CITROËN XM

BROCHURE

- CONSTATATIONS
- DIAGNOSTICS
- REMEDES

MARS 1992

ELECTROVANNE DE COMMANDE ET REGULATEUR DE RAIDEUR ARRIERE

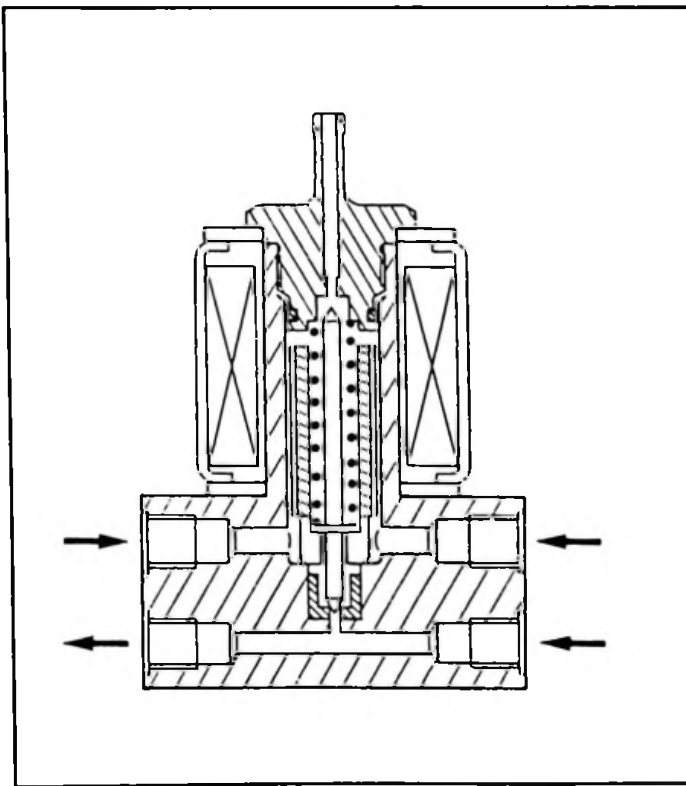
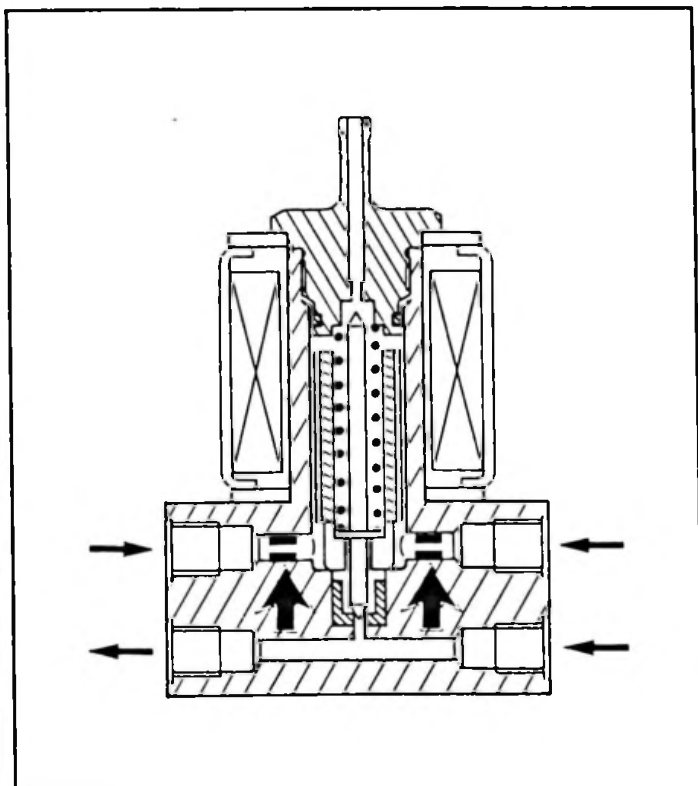
■ **CONSTATATION :** Electrovanne bruyante

L'électrovanne ancienne définition n'étant plus disponible aux Pièces de Rechange CITROËN, il est nécessaire de changer les deux tubes dashpotés par des tubes non dashpotés, lors de l'échange d'une électrovanne équipant un véhicule sorti antérieurement à la modification.

➔ OPR 5370
ELEMENTS PORTEURS AVANTS

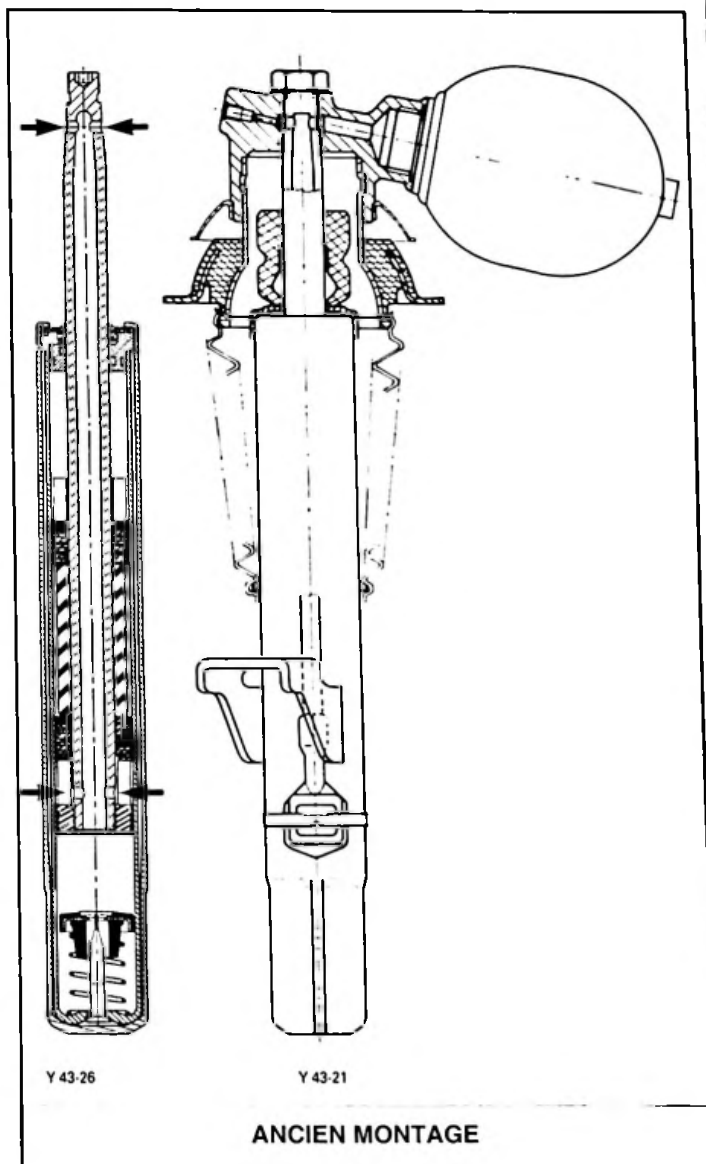
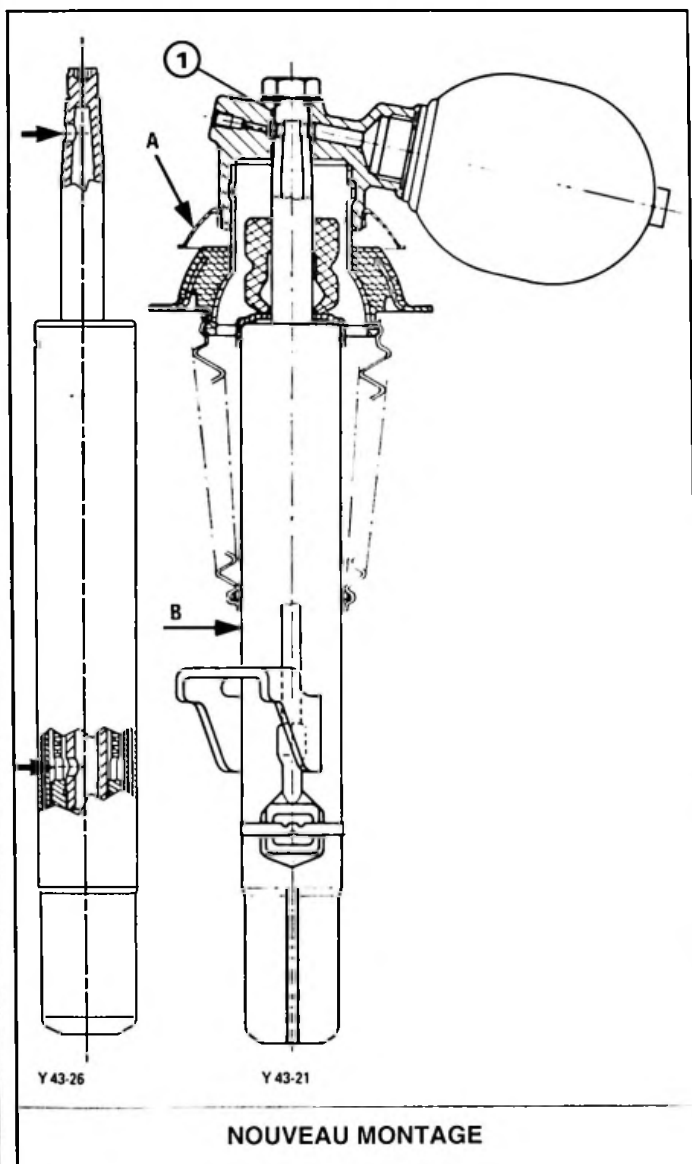
- **CONSTATATION :** Bruits de suspension
- **REMEDE :** Montage de nouveaux cylindres de suspension

Sur le support de sphère, le joint (1) est modifié ($\varnothing 2 \times 18$ au lieu de $\varnothing 2,7 \times 18,4$) ainsi que sa position dans le support (déplacé vers le haut).

Le montage d'un nouveau support de sphère entraîne **IMPÉRATIVEMENT** le montage d'un nouveau cylindre de suspension.

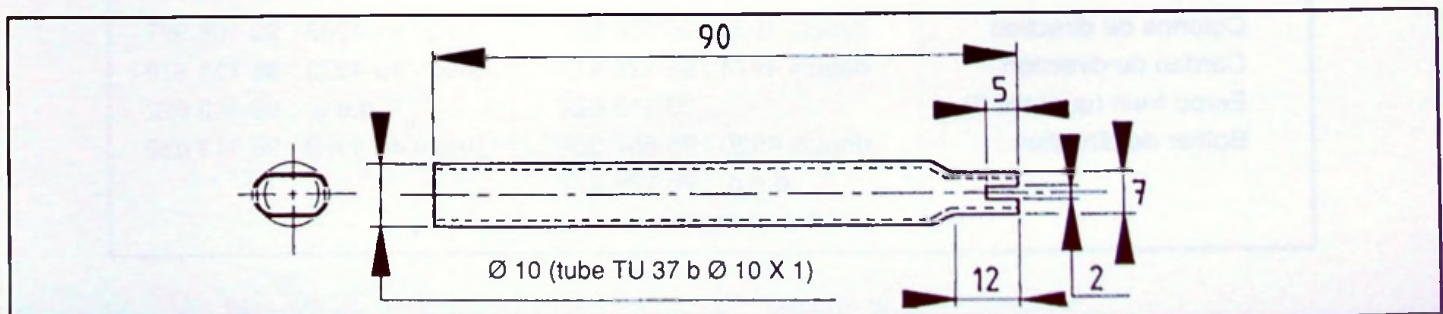
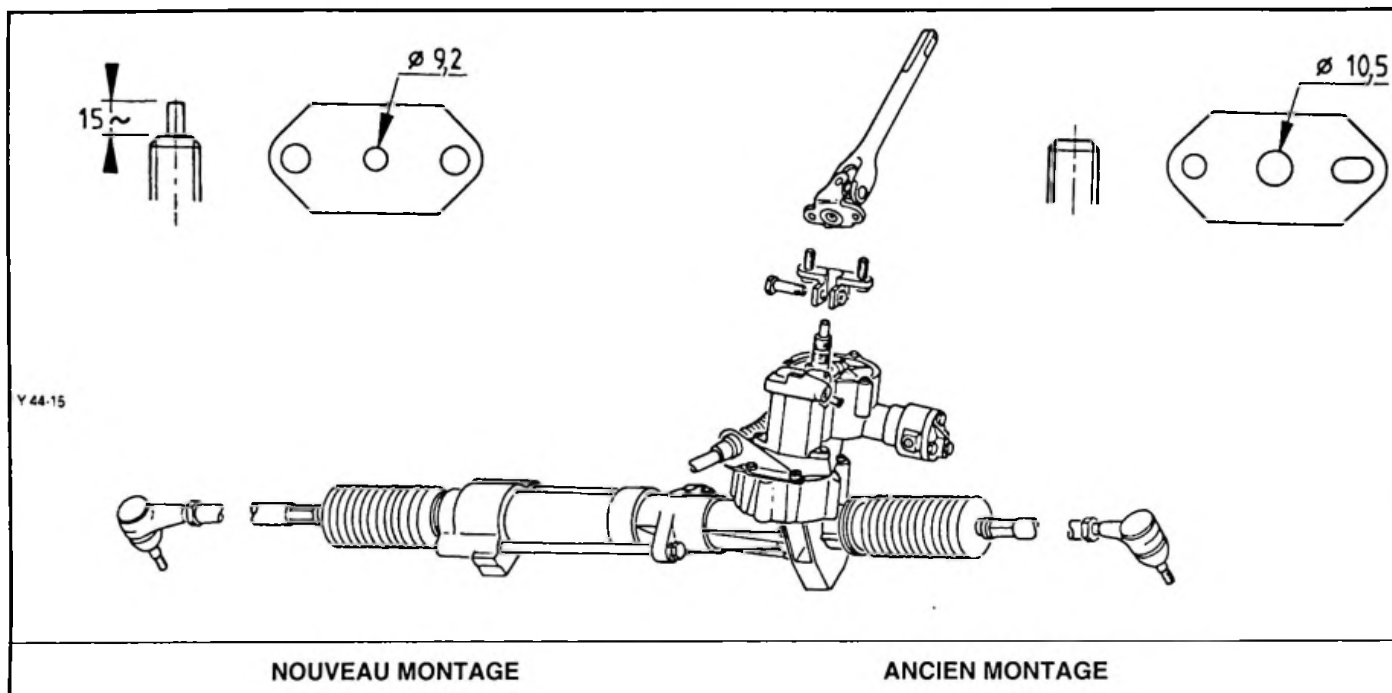
■ **CONSTATATION :** Mauvais retour du volant en position ligne droite

■ **LA COLONNE DE DIRECTION (1)** est modifiée depuis le numéro d'Organisation PR 4984 :

L'arbre de commande sur le boîtier de direction est rallongé d'environ 15 mm.

Le cardan de l'arbre de direction comporte un alésage de 9,2 mm au lieu de 10,5 mm. Cette modification **impose** le changement d'écrous-frein de liaison cardan/arbre de commande.

Monter la colonne de direction sur la caisse munie de sa butée plastique rouge (si nécessaire, réaliser cette butée à partir d'un tube métallique de diamètre 10 mm, voir dessin ci-dessous)

Le nouveau boîtier se monte sur les véhicules sortis antérieurement à la modification ; toutefois, pour les Citroën XM fabriquées avant le n° 'OPR 4974, il est IMPÉRATIF de remplacer l'arbre de direction et les écrous-frein, suite à l'évolution décrite ci-dessus.

NOUVELLE DISPOSITION

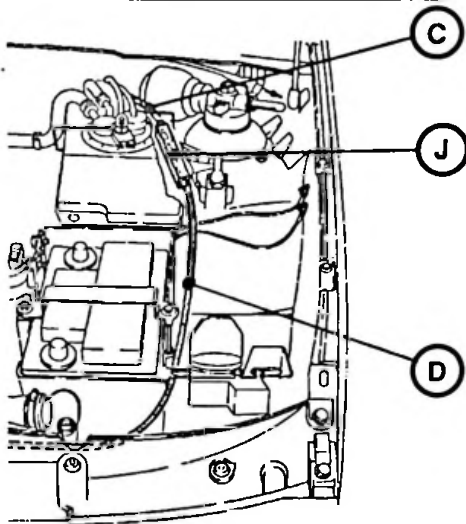
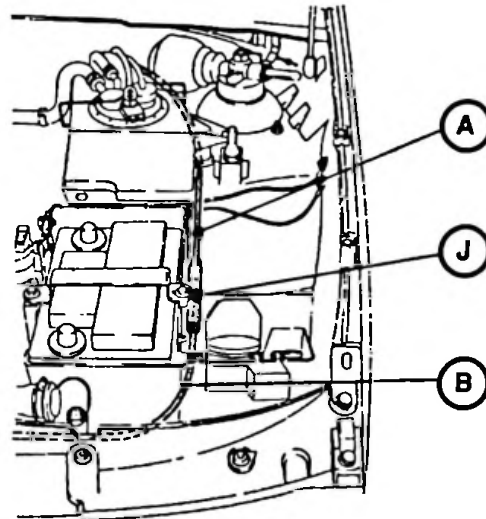
Le point J est placé sous le réservoir de LHM (au lieu d'être sous le filtre à air).

Le remplacement d'un câble A par le nouveau câble C implique de demander, en outre, le nouveau câble D.

Le câble B peut être remplacé par un câble D tout en conservant le câble A d'origine : pour cela, modifier le parcours du câble selon le schéma ci-contre.
